## **Aclaraciones al llamado y listado final de concurrentes, correspondientes al llamado 177/2020 tras visita obligatoria del 16/04/2020 en edificio de calle San José 1116.**

- **Pase y colocación de rejilla en baño y sector de bombas.**

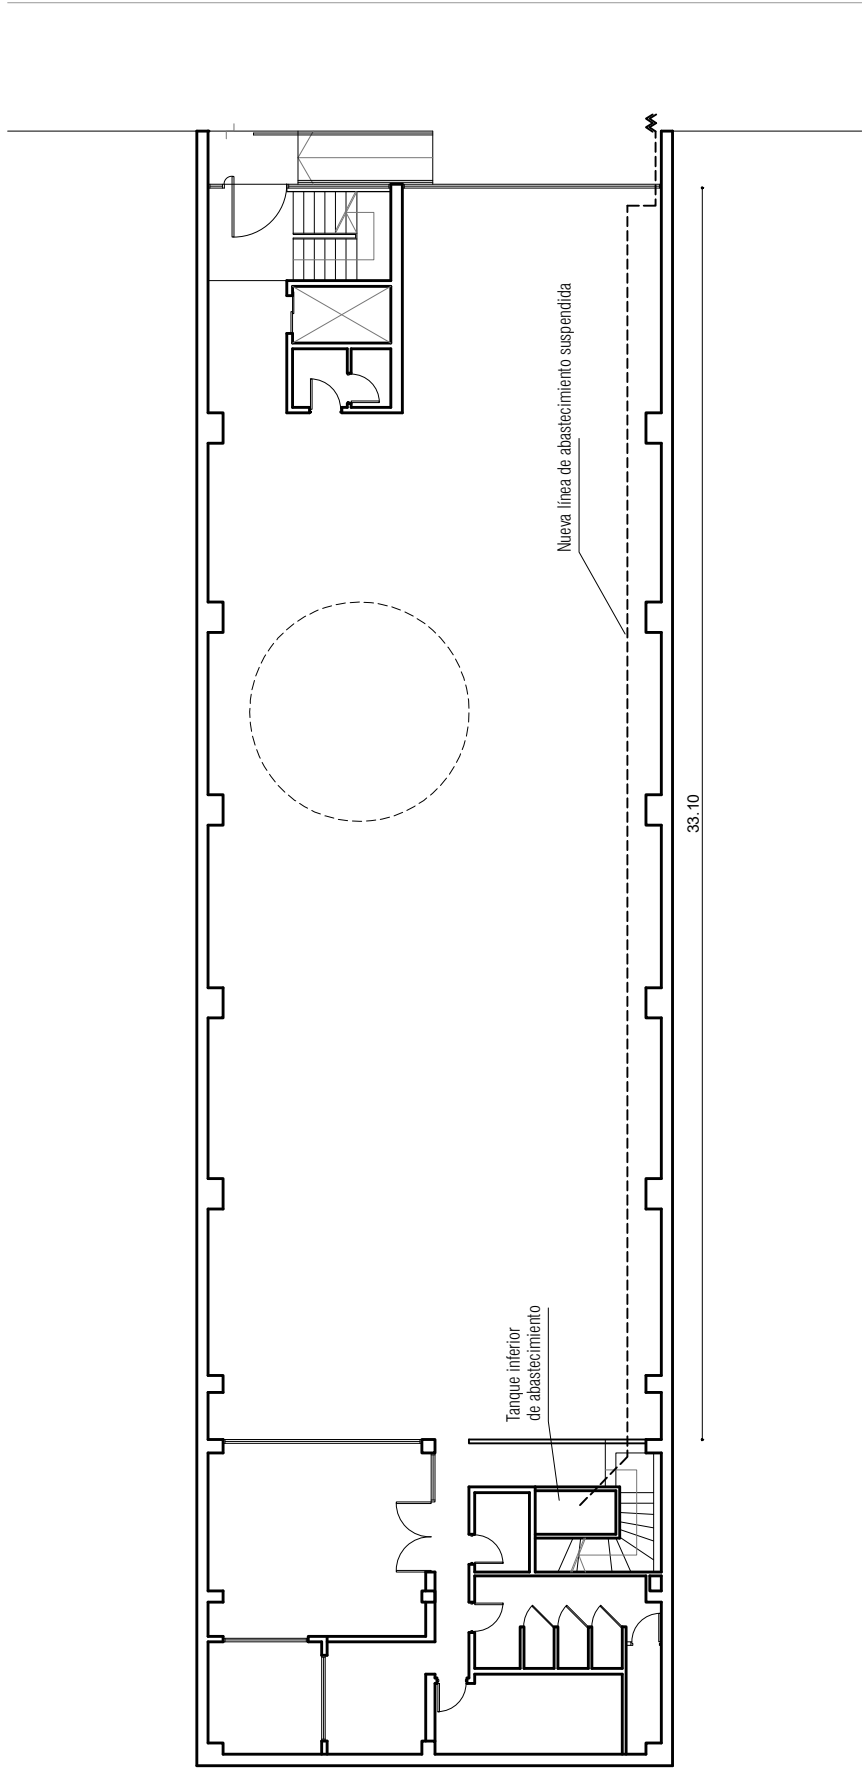
Realizar un pase a modo de desborde a nivel de zócalo del recinto en donde se encuentra el tanque de fibra (sector bajo escalera) que comunique con el baño contiguo; con el objetivo de oficiar de desagote en caso de desborde o falla del tanque o bomba inferior.

En el pase entre ambos espacios deberá colocarse un tramo de caño de PVC de 50mm de diámetro con una rejilla de 10cm de lado en cada extremo, colocada a ras de la pared.
